Modulo per la presentazione delle osservazioni per i piani/programmi/progetti sottoposti a procedimenti di valutazione ambientale di competenza statale

ID: Codice procedura (ID_VIP/ID_MATTM):10844

Impianto per la produzione di energia elettrica da fonte eolica, costituito da 6 aerogeneratori della potenza complessiva di 37,2 MW, un sistema di accumulo da 25 MW e relative opere connesse in località "Rempillo" nel comune di Pitigliano (GR).

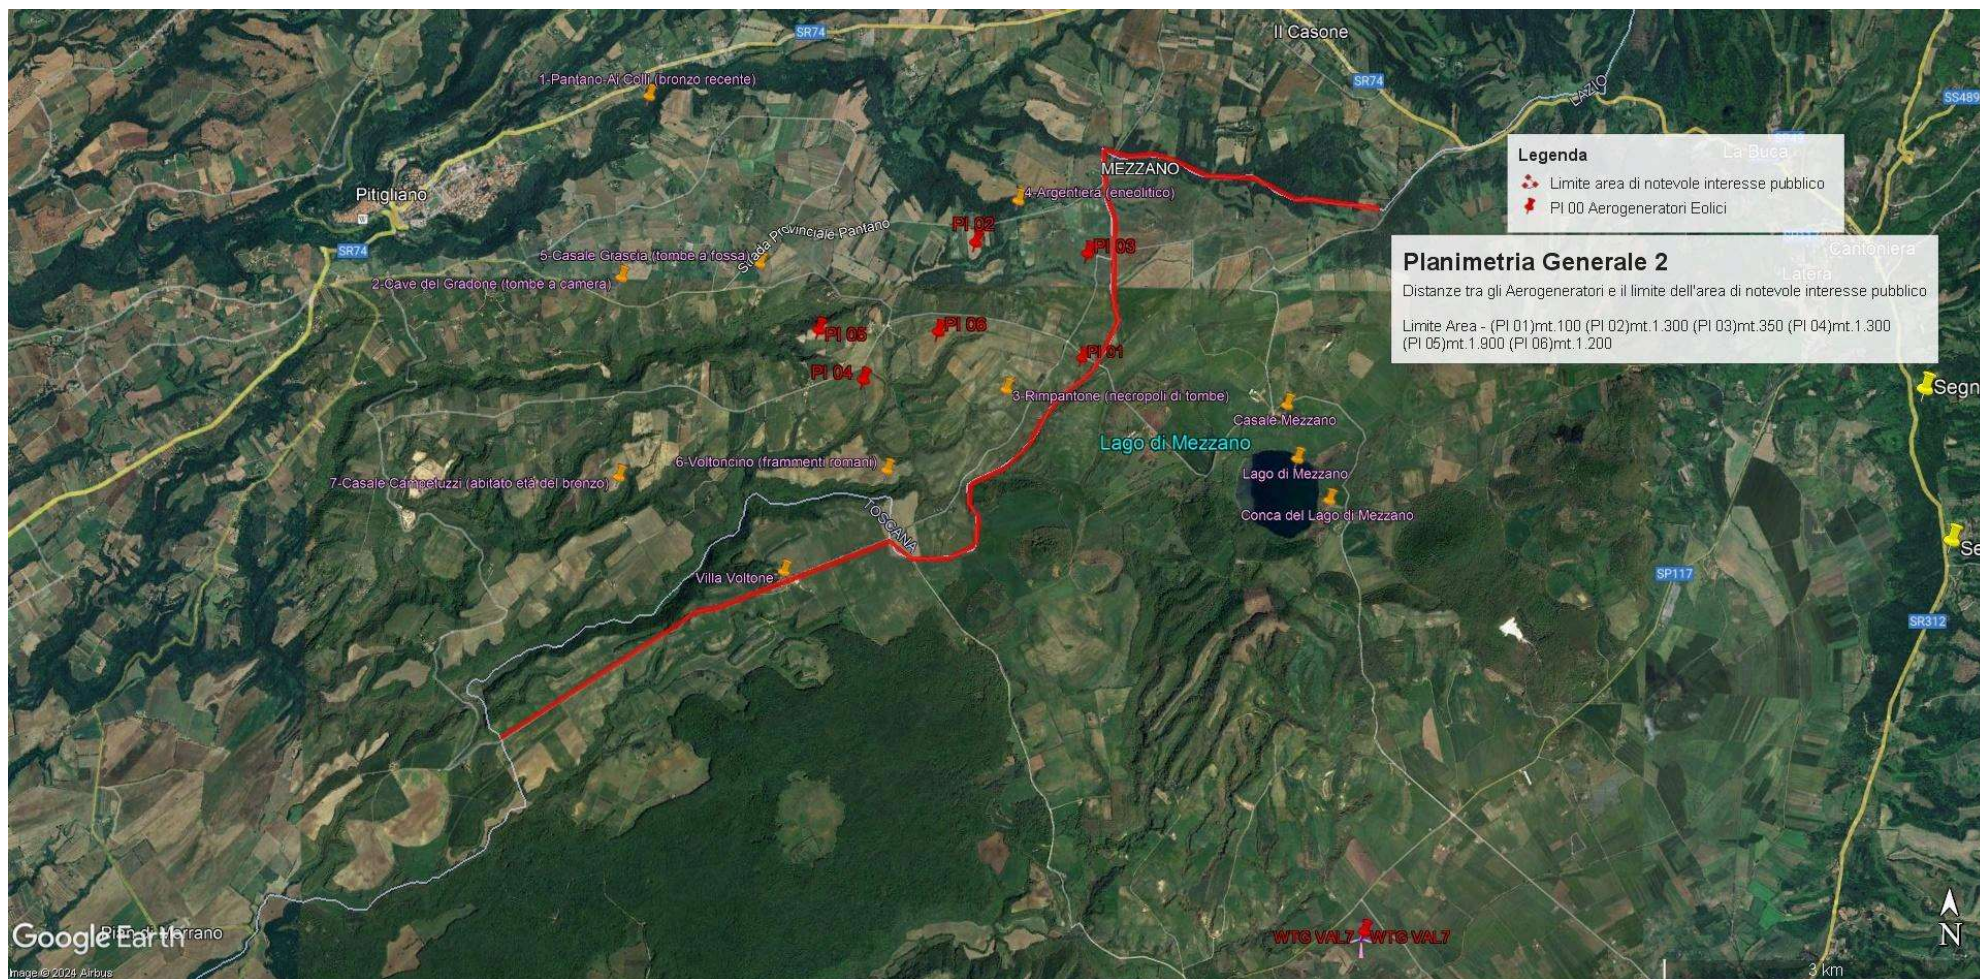
- 1) **OSSERVAZIONE N. 1 : AREA dell'IMPIANTO EOLICO NON IDONEA ai sensi dell'art. 20 com. 8 lettera c quater del Decreto Legislativo n. 199/2021 e ss.mm.ii.**
- 2)
- 3) **PREMESSA: Normative e Giurisprudenza amministrativa.**

In sintesi, visti l'art. 20 comma 8 lettera c) quater del D.Lgs n 199/2021 e le Linee guida nazionali appena citate, considerato l'enorme impatto dell'impianto eolico industriale denominato "Rempillo" sulla zona paesaggistica di notevole interesse pubblico ben individuata nelle immagini n.1 e n. 2 e sui Beni Culturali evidenziati nell' immagine n. 3 dell'Allegato alle presenti Osservazioni, per la collocazione delle pale P04 e P05 direttamente all'interno del perimetro di un'area archeologica e per gli impatti anche sull'area intermedia e vasta dei pregiati territori laziali della Tuscia settentrionale e in particolare di quelli del pitiglianese ricco di emergenze agricole, naturalistiche, storiche e archeologiche del periodo etrusco ma non solo, si chiede che venga negata l'autorizzazione all'insediamento dell'impianto eolico denominato "Rempillo".

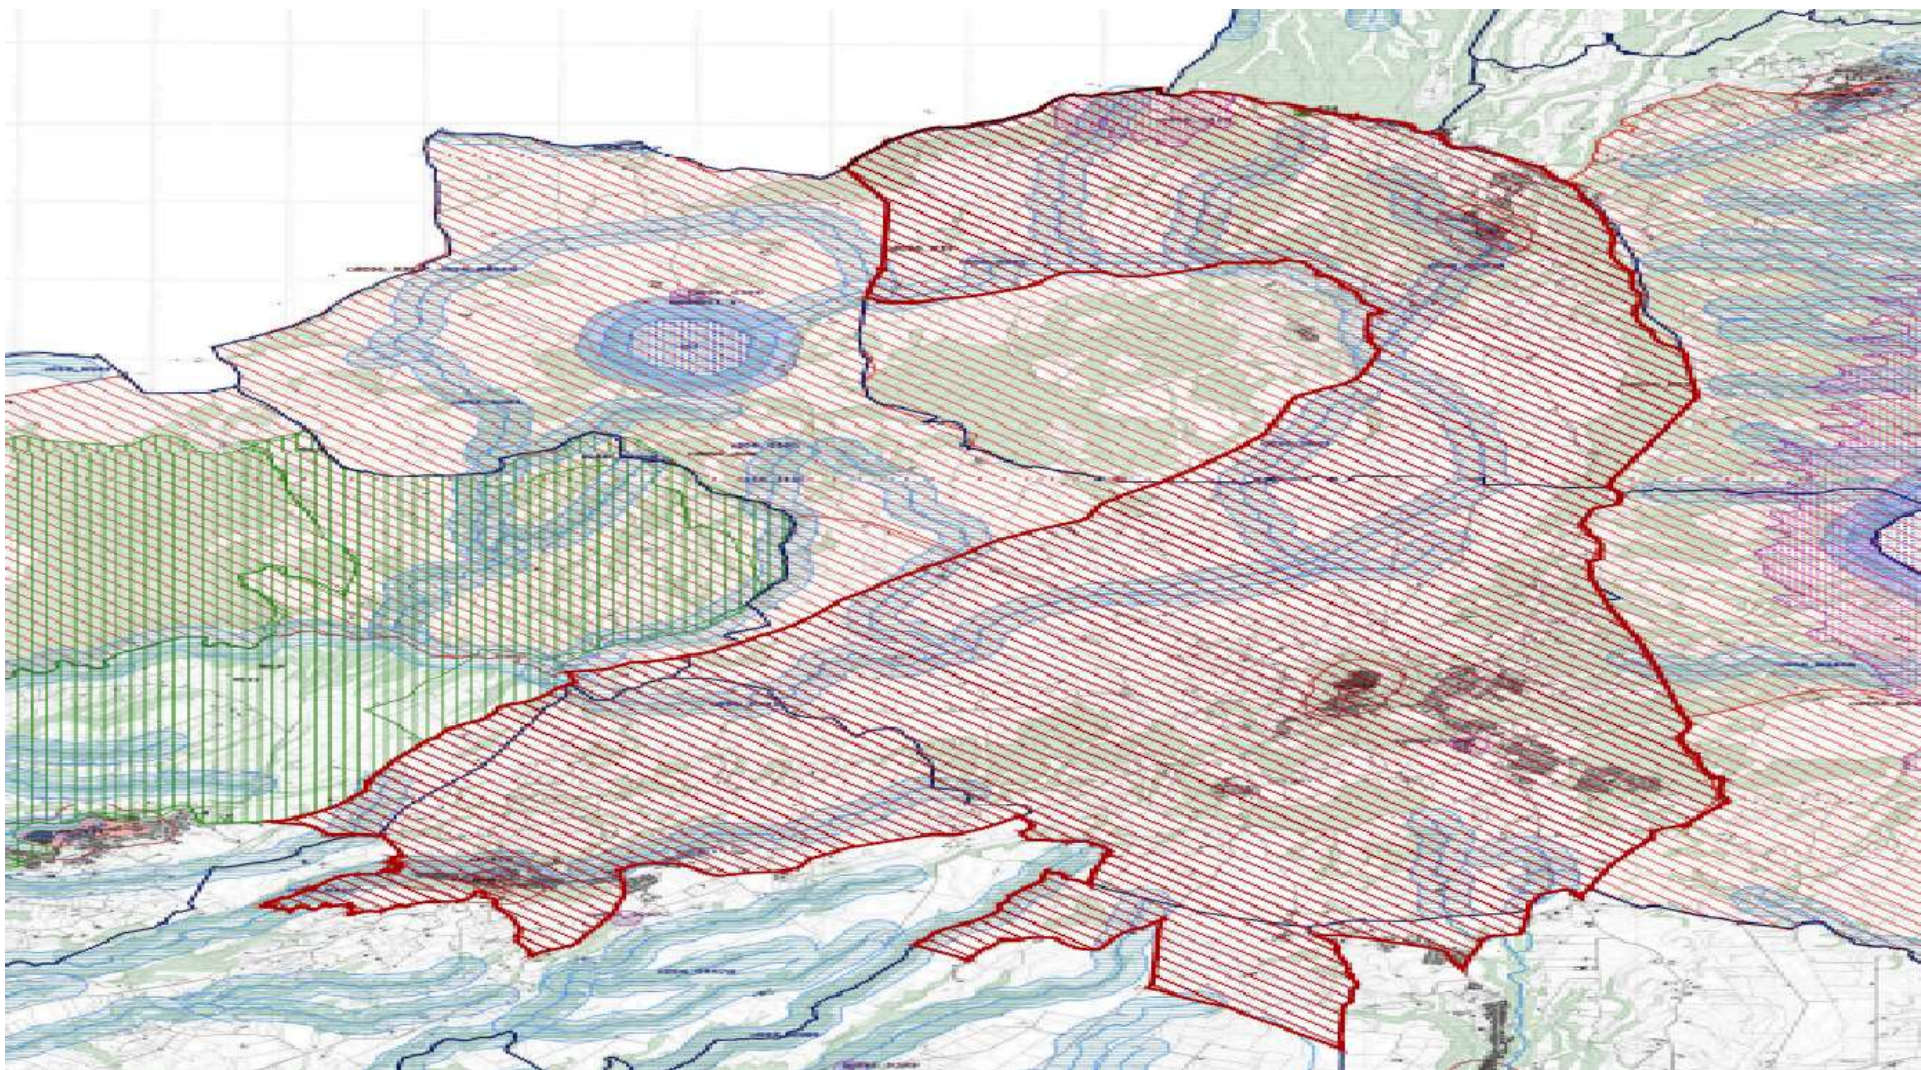
di Latera ...” già citati) e tantomeno viene detto che i sei aerogeneratori sono ubicati all’interno delle fasce buffers dei tre chilometri del primo vincolo nominato e di altri beni naturalistici, come già evidenziato, anche di interesse internazionale per l’avifauna. Come non vengono citati gli impianti eolici in progetto al MASE nel territorio di Valentano (ancora in verifica amministrativa), gli impianti del minieolico su territorio farnesano (3 Torri alte 60 metri) già installate in località Poggio del Crognolo (Farnese), l’impianto eolico industriale “Vallerosa” (7 aerogeneratori alti 200 metri e larghi 158 metri) in procedura VIA presso la Regione Lazio, gli impianti del minieolico già presenti a Valentano, Cellere e Piansano e i due progetti in procedura VIA alla Regione Lazio di 10 aerogeneratori complessivi alti 200 metri nel Comune di Ischia di Castro. La valutazione del cumulo non prende neanche in considerazione gli impianti industriali di fotovoltaico e agrivoltaico in progetto a Valentano, Ischia di Castro, Cellere. L’impianto geotermico in procedura Via al MASE, progettato nella Caldera di Latera.

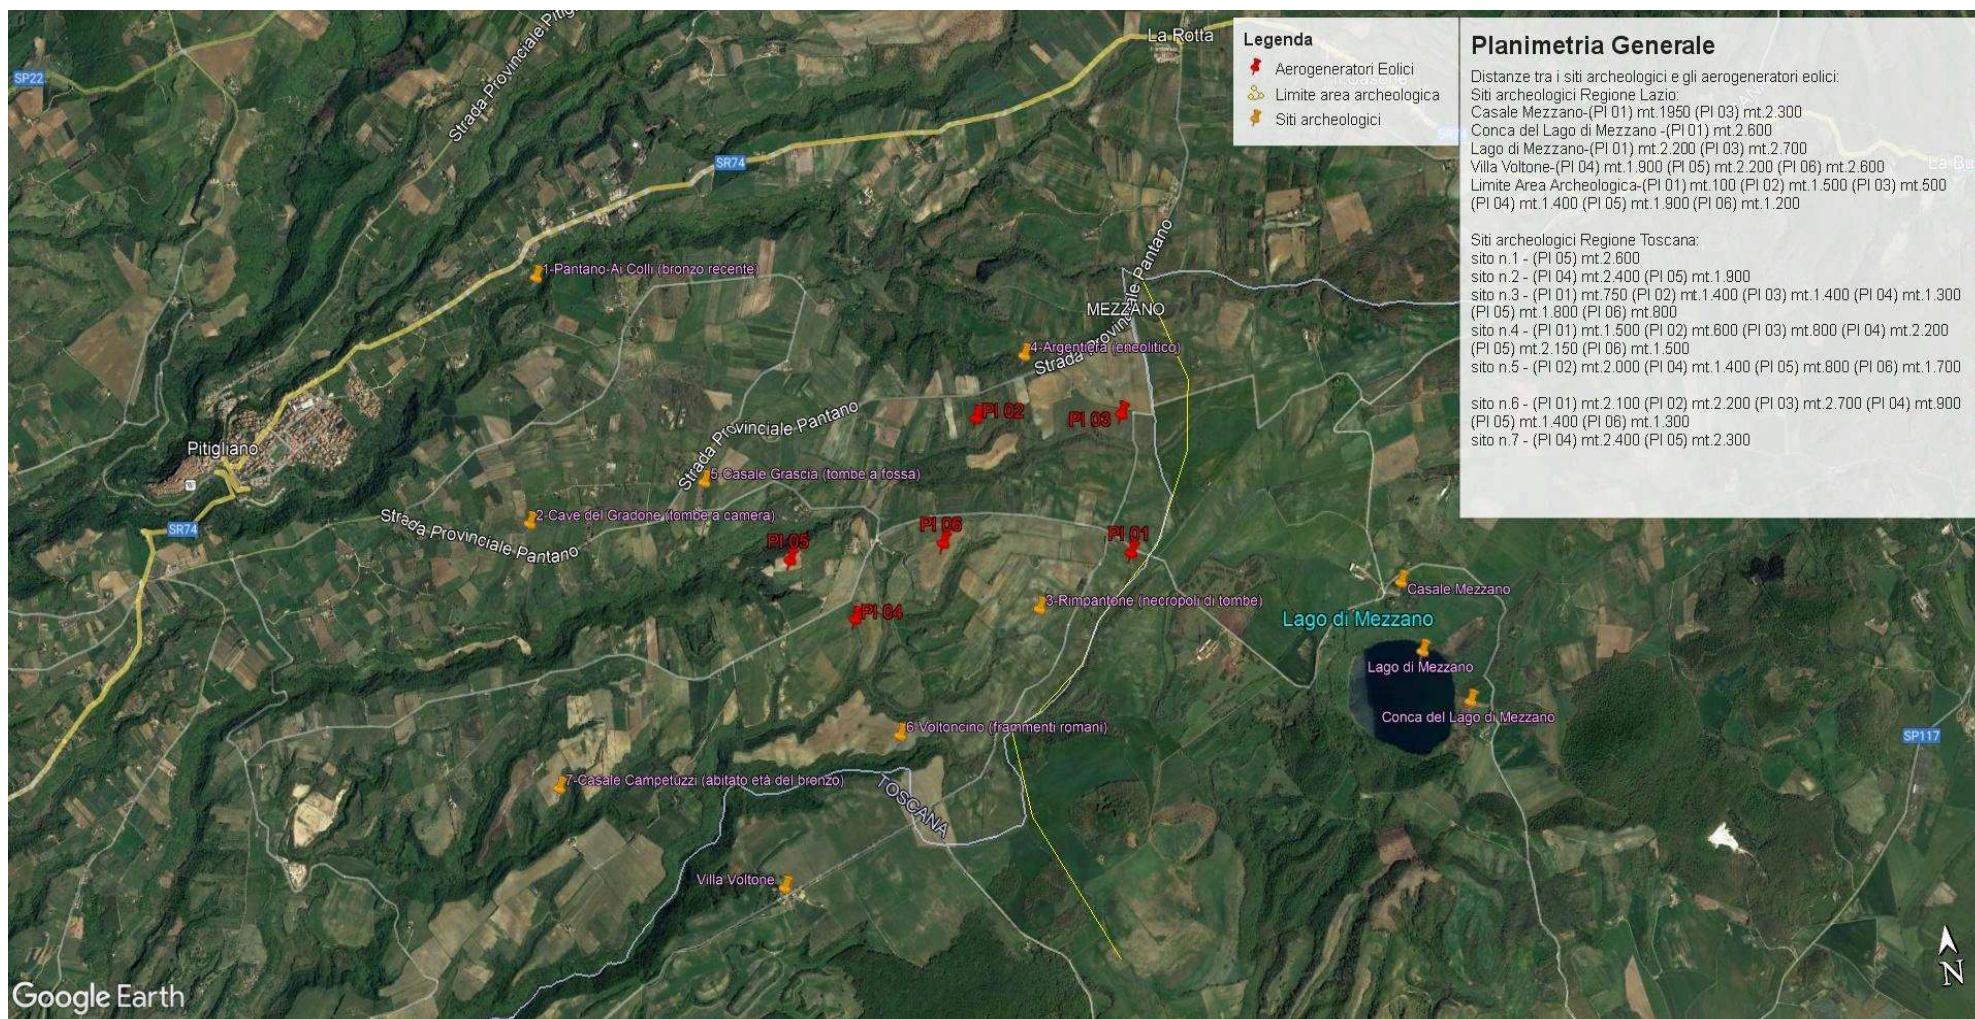
Inoltre, la zona in cui insisterebbe l'impianto eolico industriale Rempillo è compresa nelle fasce di rispetto di 3 km di diversi beni archeologici tutelati dalla parte II del Codice dei Beni Culturali (vedi Allegato, immagine n. 3). Inoltre le pale P04 e P05 ricadono all'interno di un'area archeologica che la Proponente vorrebbe cancellare per il semplice fatto che non è riportata nel documento regionale ma

- h) Le zone di interesse archeologico evidenziate nell’immagine n. 3 a cui si aggiungono anche l’importante abitato protostorico di Sorgenti della Nova e Ruder del Castello altomedioevale che si trovano a circa 4 km dalle aree in cui è stato progettato l’impianto eolico industriale. Poco più lontano i resti del castello medioevale “Morroneccio”. Nell’area vasta le preziose necropoli eneolitiche (Poggi Alti) ed etrusche di Pitigliano, Sovana e Sorano.

Immagine n. 4 Situazione di saturazione da impianti FER nella provincia di Viterbo. Non sono riportati gli impianti fotovoltaici e agrivoltaici che hanno inciso per buona parte nel cumulo di impianti FER per superare già nel 2023 gli obiettivi del PNIEC assegnati alla Regione Lazio per il 20230.

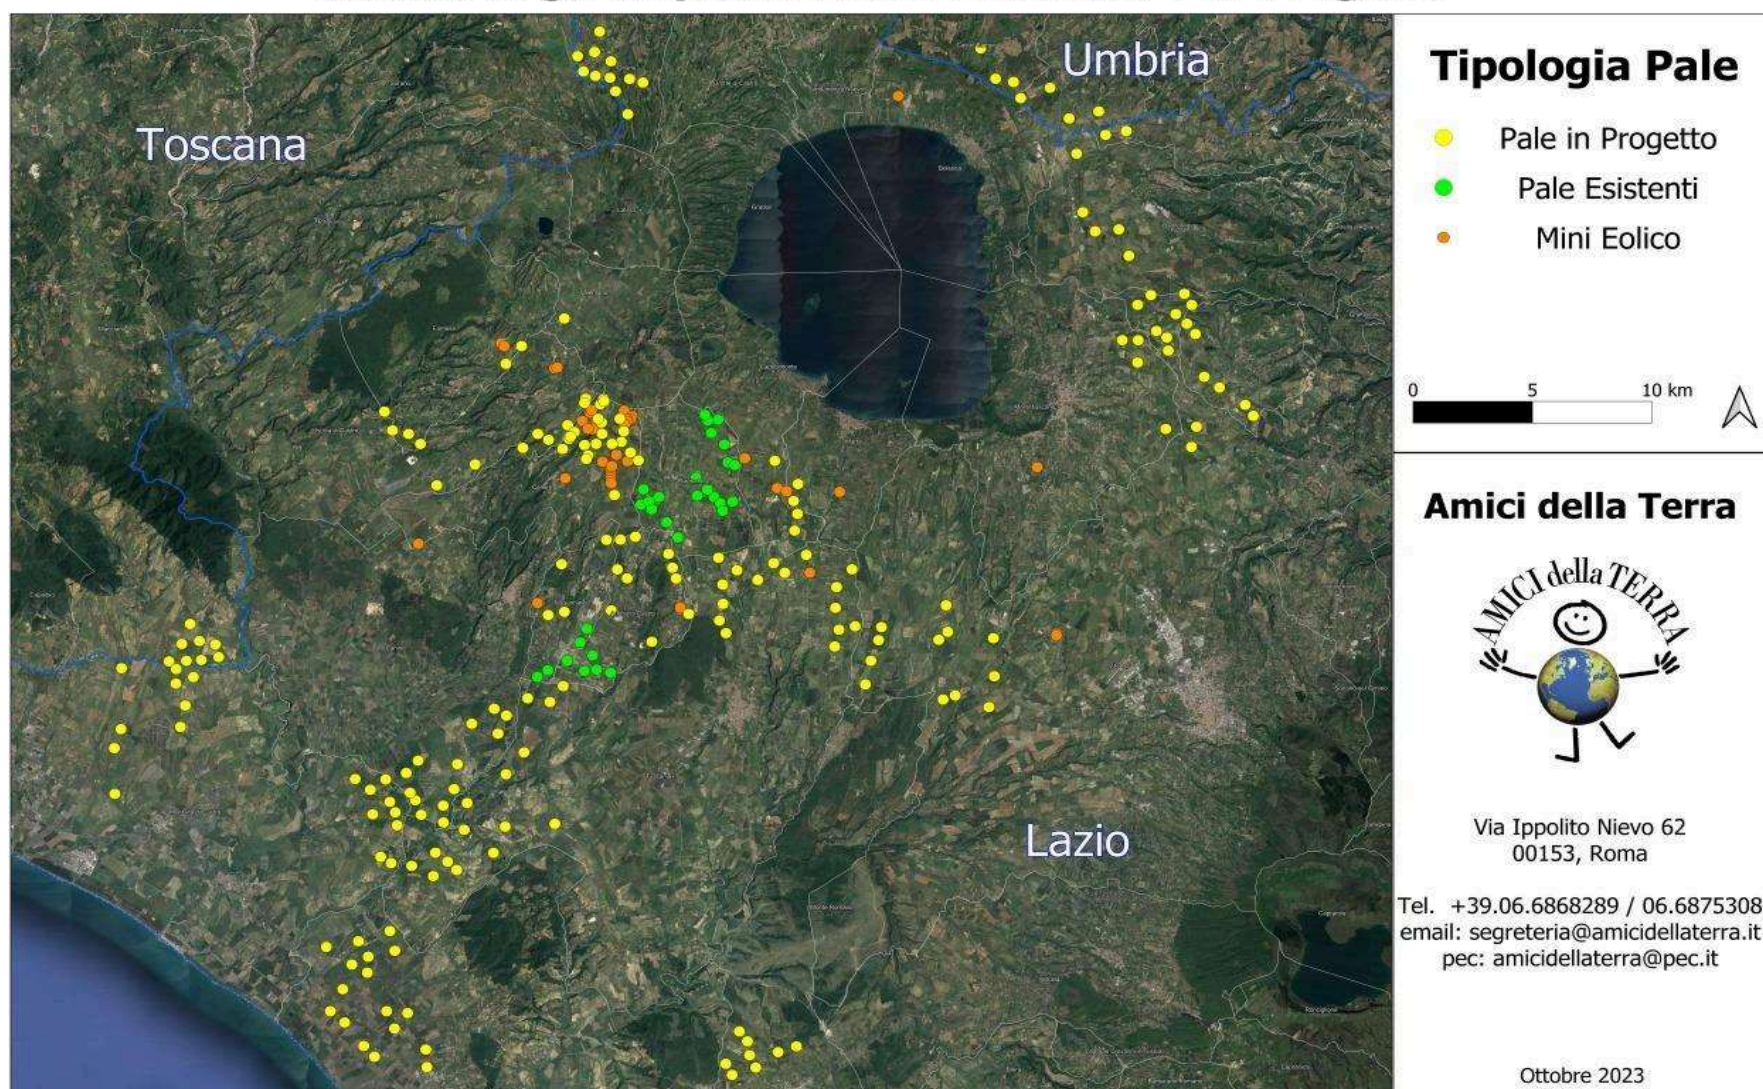
Quindi anche la Regione come Ente deputato dalla normativa nazionale a legiferare sulle aree idonee e non idonee si è espressa riguardo al fatto che abbia assolto ai doveri e alle quote stabilite dal PNIEC e in ambito regionale la provincia di Viterbo è stata quella con il più alto tasso di impianti FER tra tutte e quindi ormai satura ed il cumulo degli impianti FER installati, autorizzati e in progetto rappresenta una **elevata criticità per la sostenibilità ambientale di ulteriori eventuali iniziative,** L'impianto eolico “ Rempillo” pur essendo “esterno al confine provinciale e regionale ma nelle sue immediate vicinanze (a soli 100 metri i primi due aerogeneratori) oltre ad impattare sul territorio e sulle economie di tre Comuni del Lazio (Farnese, Valentano e Latera) si trova nelle fasce di rispetto dei Beni di notevole interesse pubblico come si è evidenziate nelle Osservazioni nn. 1 e 2 e crea anche degli impatti negativi anche sui beni naturalistici come verrà dettagliato nell'Osservazione n. 4. Inoltre andrebbe a sommarsi al già enorme cumulo di impianti eolici e fotovoltaici e geotermici che già creano una elevata criticità ambientale nella provincia di Viterbo e interferiscono anche con il

territorio toscano come si può vedere dalle immagini nn. 4 e 5 dell'Allegato n. 1.
